## Bundesamt für Strahlenschutz Neubau Dienstgebäude in Karlshorst

Ausstellung der Wettbewerbsarbeiten

## Aufgabe und Art des Wettbewerbs

**3. Preis:** Arbeit 1081

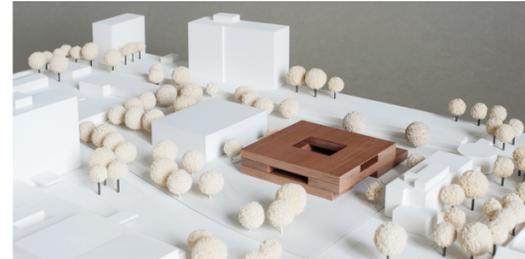
Mit der Setzung des Gebäudes K12 als rechteckiger Baukörper an der Südgrenze des Grundstückes öffnet sich der Standort über einen neuen Vorplatz zum umgebenden Stadtraum. Mit der späteren Errichtung des K25 wird dieser Raum vervollständigt und bildet eine deutliche Adresse aus. Die nach dem 1. BA noch unvollständige Fassung des Platzes wird jedoch kritisch gesehen. Ob der so gebildete großzügige Platzraum – unter dem Verlust eines Großteils der Bäume und mit den vorgelagerten Stellplätzen – zum grünen Herz des Standortes werden wird, bleibt bei der sehr formalen Freiraumgestaltung trotz der überzeugenden städtebaulichen Grundstruktur jedoch fraglich.

Das Gebäude K12 überzeugt die Jury sowohl in seiner Dimension als 4-geschossiger rechteckiger zurückgesetzter Kubus als auch durch die Einfachheit und Stringenz seiner inneren Organisation. Vom Platz gelangt man über ein großzügiges Atrium in das Gebäude. Alle Büros sind mit Außenbezug angeordnet. Zweigeschossige Besprechungsräume sind von jeder Etage aus zugänglich. Sie schaffen ein wichtiges Kommunikationsangebot und lockern als besonderes Element die ansonsten überzeugend stringente gehaltene Fassade in angemessener und interessanter Weise auf. Auch in der Kernzone erzeugen zweigeschossige Aufenthaltsbereiche und tagesbelichtete Räume gute Aufenthaltsmöglichkeiten.

Alle geforderten Nachhaltigkeitskriterien sind im Grundsatz erfüllt und gut durchgearbeitet. Barrierefreiheit ist gegeben. Optimierungsbedarf besteht bezüglich der Erschließung des Gasflaschenlagers und beim Zugang einzelner Treppenhäuser zum Außenbereich. Das Energiekonzept ist wenig differenziert ausgearbeitet, basiert aber auf schlüssigen Grundprinzipien. Lösungen für den sommerlichen Wärmeschutz der Sonderaufenthaltsbereiche und der Bibliothek werden leider nicht angeboten.

Insgesamt wertet die Jury die Arbeit als einen Beitrag, der mit angemessenen Mitteln dem Standort im Quartier eine deutliche Ablesbarkeit verleiht.
